Arvamus Eesti-Läti neljanda elektriühenduse eriplaneeringu kohta

Kavandatav elektriühenduse trass läbib mitut LMK OÜ-le kuuluvat kinnistut Saaremaal (Mägi-Kurdla küla Aadu 38601:003:0308; Nõmjala küla Parmu 38601:003:0056).

Joonis 1. Punasega märgitud alternatiivne elektritrassi koridor, rohelisega märgitud alternatiivne alajaama asukoht.

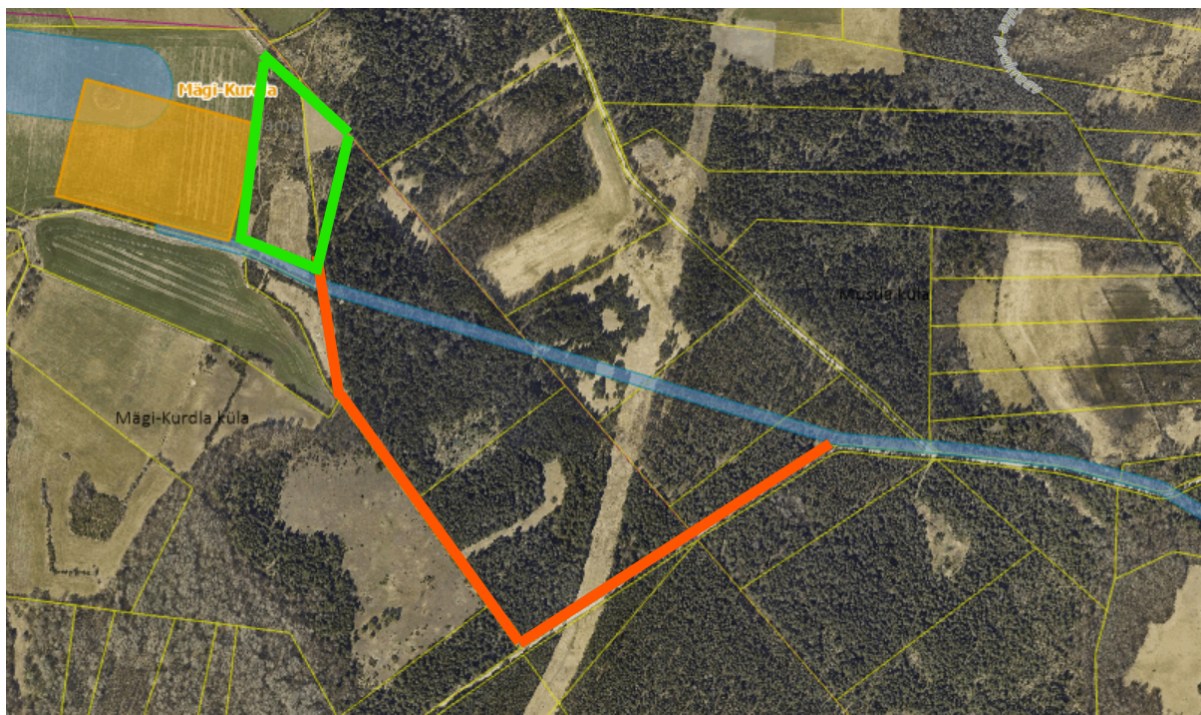
Hetkel on trassikoridor kavandatud diagonaalis läbi Aadu kinnistu niimoodi, et trass läbib kõige kõrgema boniteediga (bon I ja Ia) ja kõige viljakamaid metsa kasvukohatüüpe (JM, JK, SL). Teeme ettepaneku elektritrassi asukohta väikseks korrigeerimiseks Mägi-Kurdla külas, et mõju metsaraadamisele oleks väiksem ja trassikoridor läbiks majandamiseks vähem väärtuslikke metsaeraldisi. Lisaks paikneks alternatiivne trassilõik kruusakattega teede ääres, mis teeb trassi ehitamise ja hilisema hooldamise lihtsamaks ja odavamaks. Teemaa arvel väheneb vajadus metsa raadata, maahõive ja keskkonnamõju on selle võrra väiksem. Nihutatud elektritrass jääks endiselt meile kuuluvale Aadu kinnistule. Trassi nihutamise ettepanek on lisatud kirjale (lisatud joonisel 1 märgitud punasega).

Absurdne on, et riik planeerib Mägi-Kurdla alajaama asukohta kõrge boniteediga haritavale maale (bon 53), samal ajal andes koostava üleriigilise planeeringuga suuniseid maahõive vähendamiseks ja väärtuslike põllumaade kaitsmiseks läbi planeeringute. Väärtuslike põllumaade kaitsmise printsiipe on arvestanud ka kehtiv Laimjala valla üldplaneering. Mägi-Kurdla alajaam on võimalik planeerida samale maaüksuse (38601:003:0454) põõsastikuga kaetud alale, mida ei kasutata põllumajanduslikult ega metsamajanduslikult (lisatud joonisel 1 märgitud rohelisega). Alajaama nihutamine ei muuda oluliselt selle rajamise maksumust.
